Emne: SV: To spørsmål ifm. rammesøknad_Gamle3Hus Verksted_Gnr/bnr 212/149

I forbindelse med at vi holder på å sjekke gjennom alle dokumenter for innsending av rammesøknad for Gamle 3 Hus Verkstedet, gnr/bnr 212/149, Eikangervåg, stusset vi på bestemmelse § 2.2 i gjeldende reguleringsplan (Detaljregulering Eikanger Næringspark Gnr 212 bnr 6 m.fl., plan-ID 1263-20111 1263201114), markert med gult:

1. og 2. plan. Høy del markert med gult:

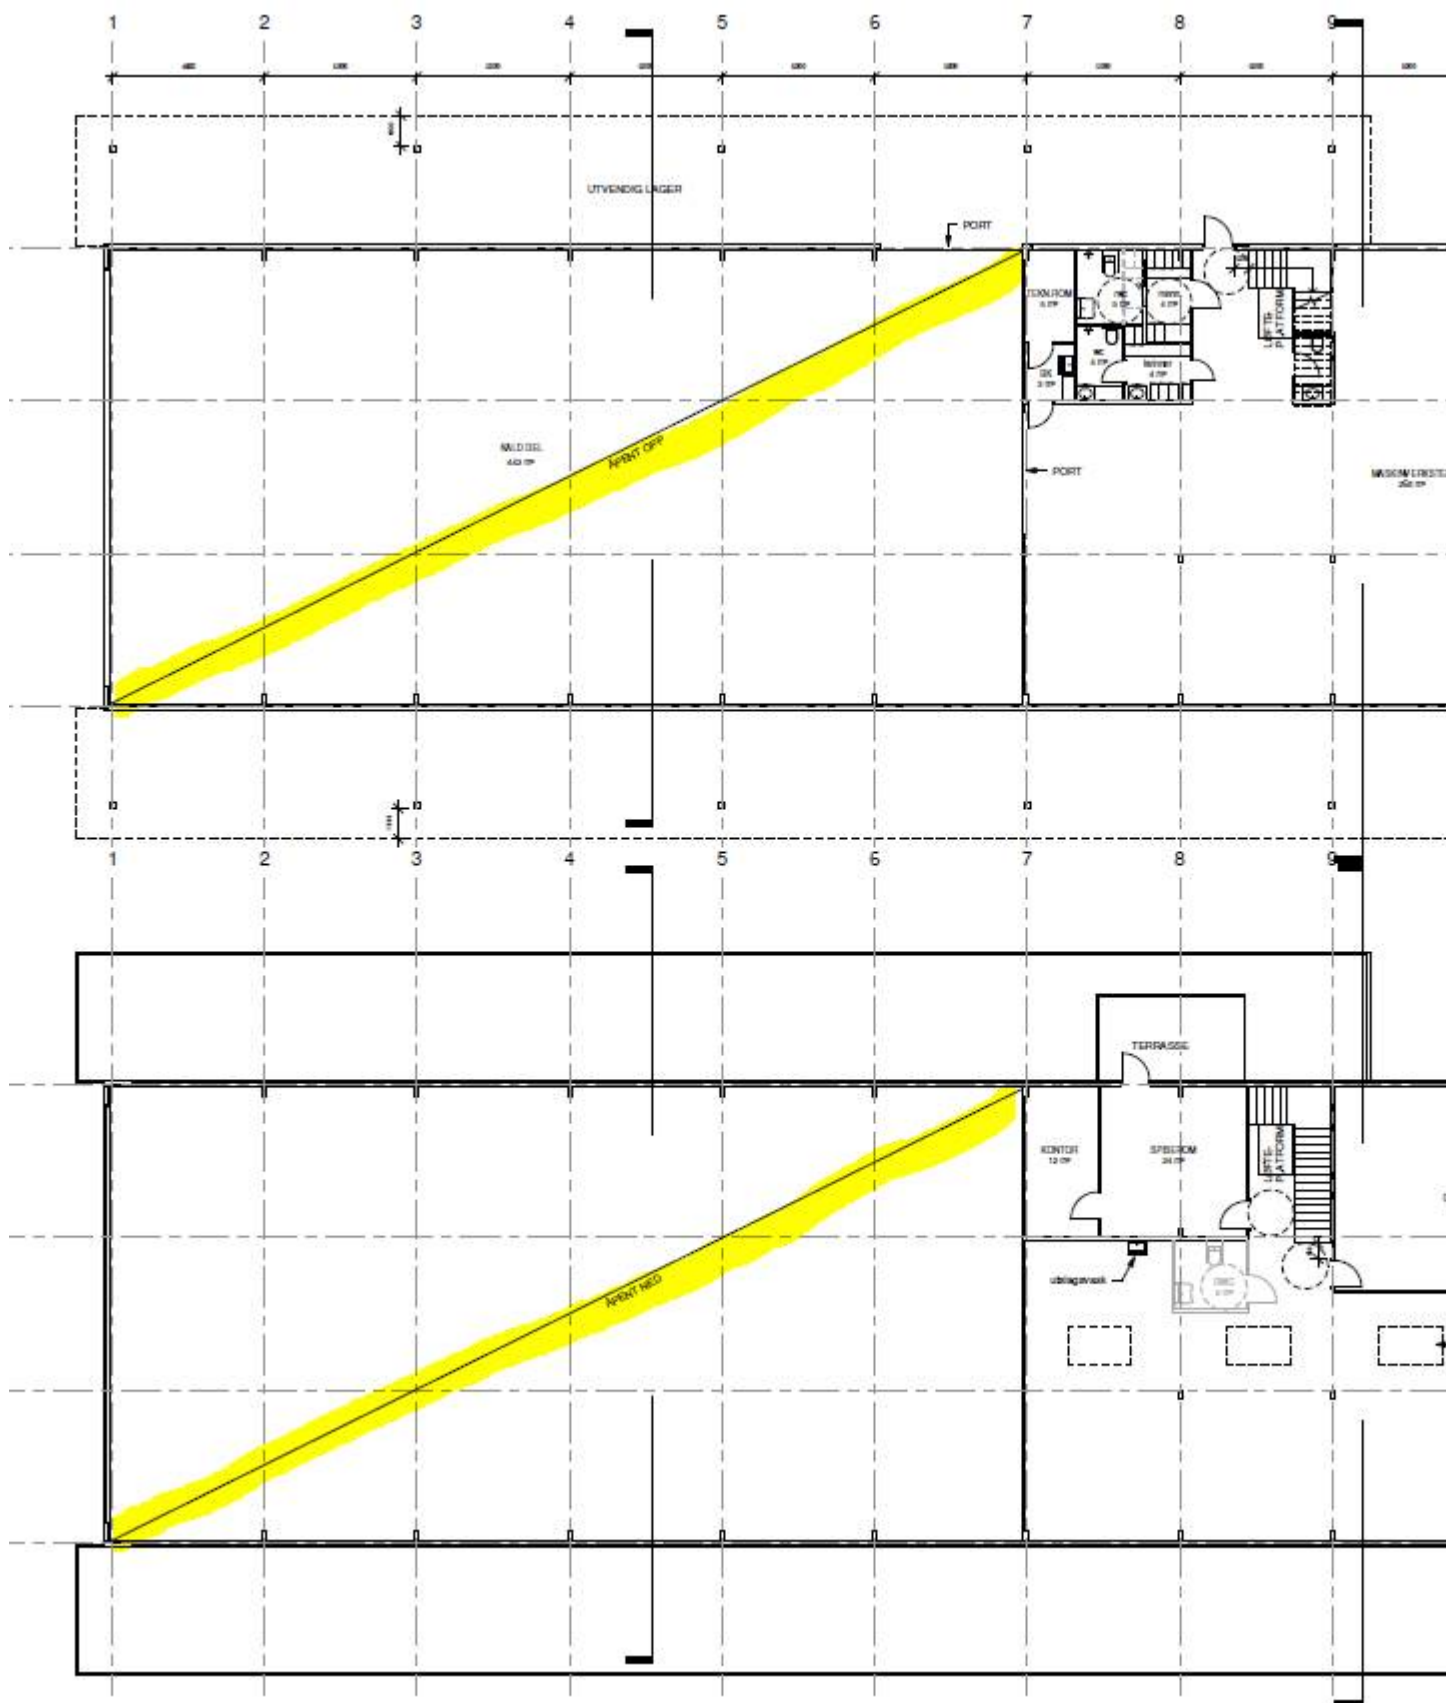
Verkstedet er tegnet med en del på 2 etasjer og en del på 1 etasje (høy etasjehøyde; 7 meter). Sistnevnte del utgjør mer enn halvparten av bygget.

Jeg ser at forrige gang det ble søkt om rammetillatelse for det samme tiltaket, ikke ble regnet med tenkt plan for den høye delen.

Da vi tror at hensikten med bestemmelsen er gi rom for å etablere bygg med høy etasje uten å regne BRA dobbelt opp, er

spørsmålet om det skal regnes med tenkt plan for dette bygget?

(Til info; i så tilfelle vil BRA være høyere i ny rammesøknad).

Når det gjeld utnytting og byggehøgder kan bruksarealet for del av bygget som har høg etasje reknast utan tillegg for tenkte plan. Vi ber likevel om at de i søknaden opplyser om totalt areal også for tenkt plan for høg del då kommunen legg samla bruksareal for bygget til grunn ved utrekning av gebyr.
